BUREAU DU COURRIER **DELIBERATION N° 155/2025 - ANNEXE 1**

La Commune de la Londe-les-Maures a fixé au sein du Projet d'Aménagement et de Développement Durables sa volonté de renforcer le potentiel des zones d'activités économiques et a ciblé le projet de technopole tertiaire sur le site des Bormettes. Ce site est actuellement classé en zone 3AU au PLU en vigueur. Le site des Bormettes accueille historiquement une activité industrielle pour le développement des torpilles (1907), l'activité s'est arrêtée et le site industriel a fermé ses portes en 1993.

La commune de la Londe les Maures a produit un mémoire en réponse indiquant de quelle manière les remarques et demandes de modifications seraient intégrées dans le dossier. Les remarques des PPA qui ont donné lieu à des réponses ou modifications du dossier sont reprises dans le tableau ci-après.

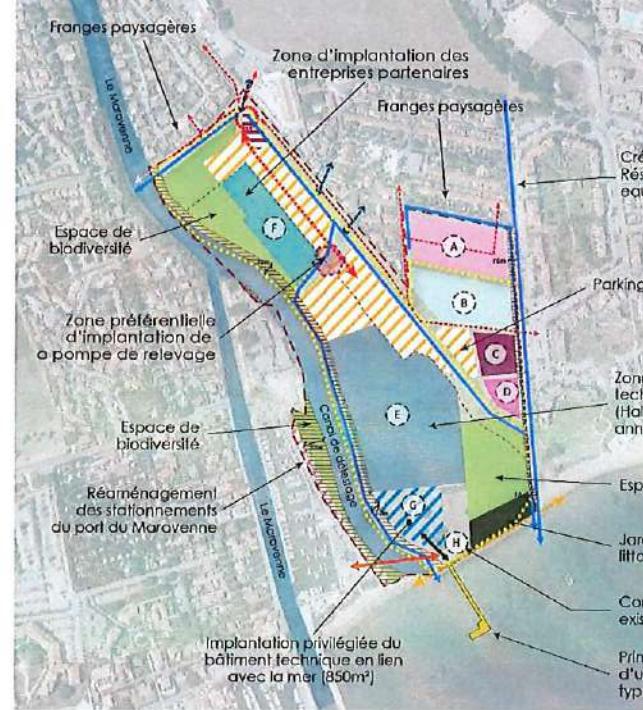
Demandes de l'ARS	Réponses de la commune
<i>Alimentation en eau potable : l'adéquation entre les ressources et les besoins liés au futur projet doit absolument être évaluée</i>	<p>L'évaluation environnementale de la Déclaration de projet sera complétée selon les éléments suivants.</p> <p><u>Incidences sur la ressource en eau potable et sur le traitement des eaux usées</u></p> <p>Concernant l'eau potable</p> <p>L'importance du projet va induire une augmentation des besoins en eau potable et des quantités d'eaux usées à traiter. En effet, le projet prévoit le développement d'équipements publics ainsi qu'une industrie qui peuvent potentiellement générer des consommations d'eau potable et des rejets d'eaux usées conséquents. Ces derniers devront être mis en regard avec les capacités d'approvisionnement, la disponibilité de la ressource et la capacité de traitement de la commune.</p> <p>Concernant les eaux usées</p> <p>Un réseau EU existant est présent au sein du quartier des Bormettes et traverse le site de projet gravitairement en direction du poste de relevage existant. Depuis ce point les effluents sont envoyés par pompage vers la station d'épuration située sur la parcelle voisine.</p> <p>Estimation des besoins</p> <p>En fonction du nombre d'employés ou d'usagers (effectif) et des besoins des différentes activités ou occupations, les besoins en eau potable et les volumes d'effluents à terme ont été évalués, en intégrant également les besoins en eau nécessaires à la mise en œuvre des process industriels.</p> <p>Pour l'eau potable, les besoins sont évalués à 286 m³ par jour. Pour les eaux usées, le projet représente un total de 1089 eqH. Les estimations sont détaillées dans le tableau ci-dessous.</p>

La commune de La Londe-les-Maures est alimentée par l'eau produite par l'usine des Maurettes. En 2022, il a été vendu 1 179 816 m³ d'eau potable à la commune.

Sur le plan quantitatif, le SIAE dispose actuellement d'une ressource en eau suffisante pour faire face aux besoins des communes. Sur le plan qualitatif, l'eau traitée est bonne et respecte les limites réglementaires, cela démontre l'adéquation de la qualité de l'eau brute avec les procédés de traitement. La qualité de l'eau est contrôlée au niveau de l'eau brute, de la production et de la distribution.
